ACTA COMISIÓN DE OBRAS PÚBLICAS N° 06-21

3 **Tema segundo:** Analizar la solicitud de desfogue pluvial para proyecto denominado
4 "36 apartamentos en San Pablo de Heredia", en terreno con plano catastrado H-
5 1938448-2016 con folio real 256083-000, propiedad de Producciones Global de
6 Pacifico S.A., cédula jurídica 3-101-422384, localizado del Centro Comercial Vía
7 San Pablo, 100 metros sur.

MSPH-DDU-IP-NI-064-2021
San Pablo de Heredia, 06 de agosto del 2021

OFICIO MSPH-CU-IPUB-NI - 056-2021.
San Pablo de Heredia, 23 de agosto del 2021.

Figura 5.1. Diseño de sitio de proyecto

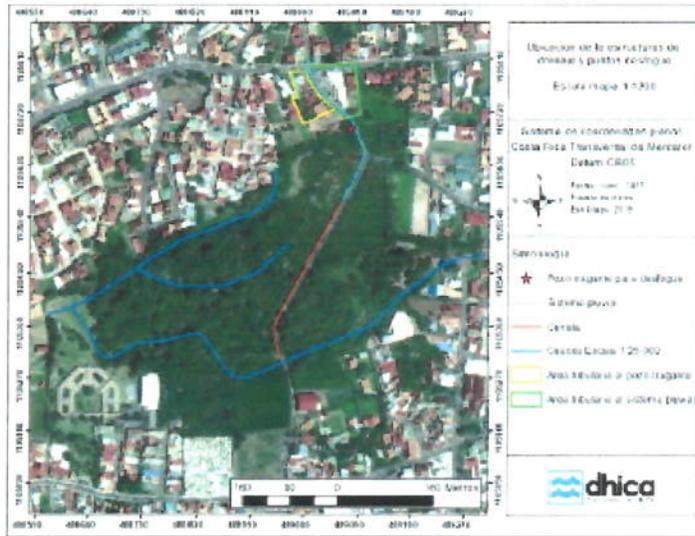
- Analizado el estudio hidrológico e hidráulico elaborado por el ingeniero Martin Morales Mora, se pudo determinar que el mismo no abarca la totalidad de las áreas tributarias que comprenden la zona donde se pretende realizar el proyecto, por lo que no se puede hacer un análisis integral del comportamiento a futuro de las aguas generadas por el mismo.

- Parte del trayecto de las aguas que discurren del proyecto al cuerpo receptor, no cuenta con infraestructura pluvial, además no indica las mejoras a realizar, para optimizar dicho desfogue desde la salida del proyecto al cuerpo receptor.

- En cuanto a la lámina aportada, se debe graficar con claridad los detalles de curvas de nivel, los niveles de piso terminado, la ubicación del sistema de regulación en conjunto con el proyecto, especificar claramente cuáles son los elementos pluviales existentes y los que serán construidos. Esto con el fin de realizar un análisis detallado del comportamiento del caudal de entrada al sistema de retardo y su salida.

Esta Unidad de Infraestructura Pública, recomienda rechazar la solicitud de desfogue pluvial, hasta tanto se hallan corregida todas las observaciones supracitadas, así como las obras de infraestructura en vía pública que serán necesarias para la correcta canalización de las aguas pluviales de dicho proyecto.
